Van: [redacted]
Verzonden: donderdag 24 februari 2022 10:47
Aan: [redacted]
CC: [redacted]
Onderwerp: RE: Ontwerp: tijdelijk 50km-regime Scheepsbouwweg met 30 profiel

Bijgevoegd een ontwerp voor 300 meter Scheepsbouwweg met 30 maatregelen, wat vooruitlopend op "30 in de stad" al kan worden toegepast.
Kan jij je vinden in dit ontwerp en zie je eventueel nog aandachtspunten? Zou je hier uiterlijk dinsdag op kunnen reageren?
Dit i.v.m. de krappe ontwerpmogelijkheden, waarin het bestek eind maart gereed moeten zijn en de uitvoering in mei en juni is. Donderdag de 17 februari wordt het daarom bij de CVC aangemeld.

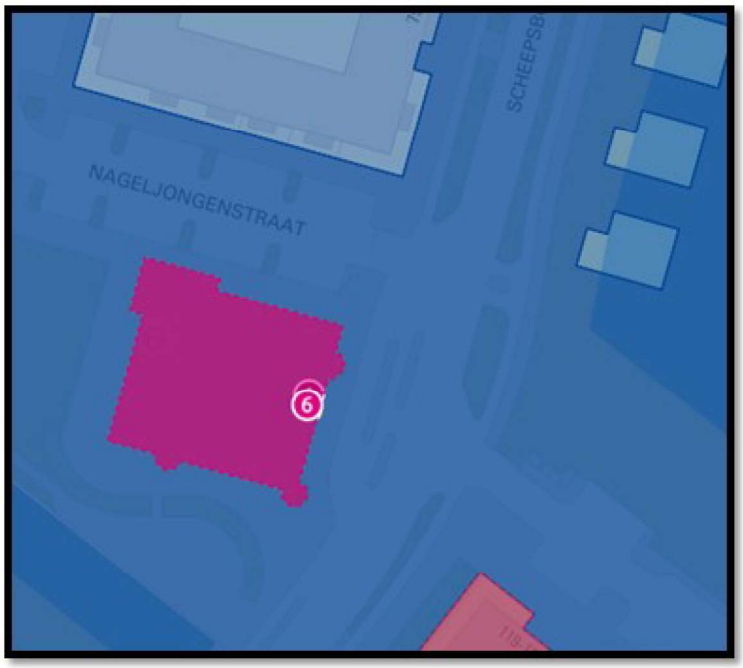
Ziet er goed uit.
Ik heb wel een opmerkingen//vraag m.b.t. omvormen ventweg naar fietspad t.p.v. voormalige supermarkt.

1. Huidige ventweg zit niet in asfaltonderzoek Zou je wel een klein deel kunnen aanpassen: realiseren van een berm, als scheiding tussen fietspad en rijweg?
   Als dit echt moet dan moeten we met spoed aanvullend onderzoek laten uitvoeren.

2. Huidige functie ventweg voor laad- en losfunctie. Tussen Nageljongenstraat en Vlakkerweg is de verwachting dat voetgangers en fietsers oversteken. Een steunpunt van bij voorkeur 2,5 meter breedte is wenselijk. Helaas is 2,5 meter te breed en lukt het minimum van 2,0 wel net. Echter staan de voetgangers aan de noordwestzijde op het huidige fietspad (de berm is te smal). Daarom wil ik het fietspad verleggen naar de lalo-strook langs de voormalige supermarkt. Kan jij nagaan of er afspraken tussen stadsdeel en gebouw-eigenaar zijn over deze lalo-strook?
   Ik heb geen idee, ik leg deze vraag neer bij de[redacted](PM PMB)
   Wat doen we als er op korte termijn geen duidelijkheid is ?

3. Moet de ventweg dan rood asfalt worden of kunnen we dit zwart asfalt laten ? Je kan het "tijdelijk" zwart laten, mits helder is dat het een fietspad is; dus een bordje G11 (verplicht fietspad) erbij.
   Ik stel voor om dit ook nu zo mee te nemen.

Dan nemen we die strook mee als fietspad.
